# Informations complémentaires à l'étude d'impact

**présentées dans le dossier de demande de renouvellement partiel à ciel ouvert et d'extension en souterrain de l'autorisation d'exploiter de la carrière de gypse de la butte de Cormeilles-en-Parisis au titre des rubriques 2510, 2515, 2517 et 2720 des ICPE.**

Le présent document apporte des éléments à PLACOPLATRE pour constituer le Mémoire en Réponse aux **points soulevés par la MRAe d'Ile-de-France** et pour lesquels des éclaircissements sont demandés.

Réponse à l'avis de la MRAe du  
12 décembre 2019

Figure 3 – Carte des continuités écologiques du schéma régional de cohérence écologique (SRCE) (source : <http://carto.geo-ide.application.developpement-durable.gouv.fr>)

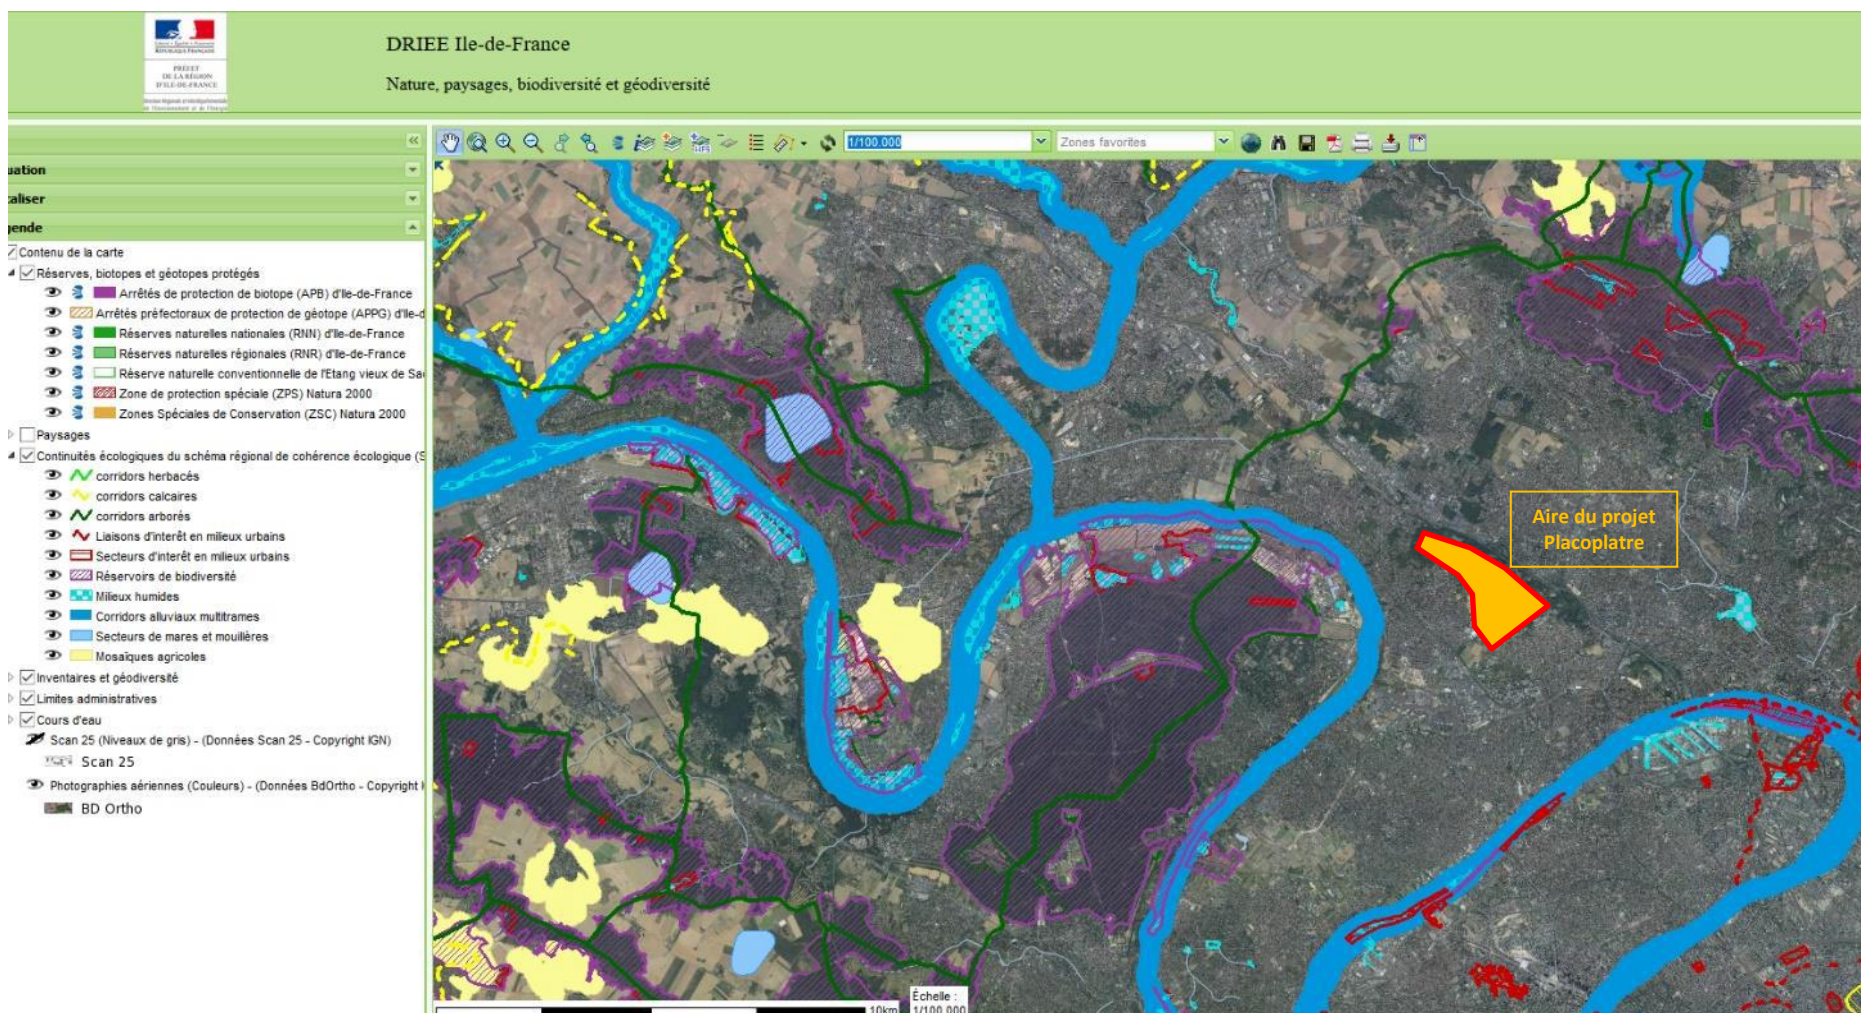
La MRAe note que le réaménagement du site prévoit des boisements continus au droit de ce corridor. Ces boisements seront implantés au niveau du corridor herbacé identifié par le SRCE. **Il convient que l'étude d'impact justifie la compatibilité de ce boisement avec la préservation de ce corridor.**

La remise en état a bien intégré la création d'un corridor herbacé tel que mentionné dans le SRCE.

➔ La continuité herbacée (plaine ouverte) est le fruit des travaux de remise en état
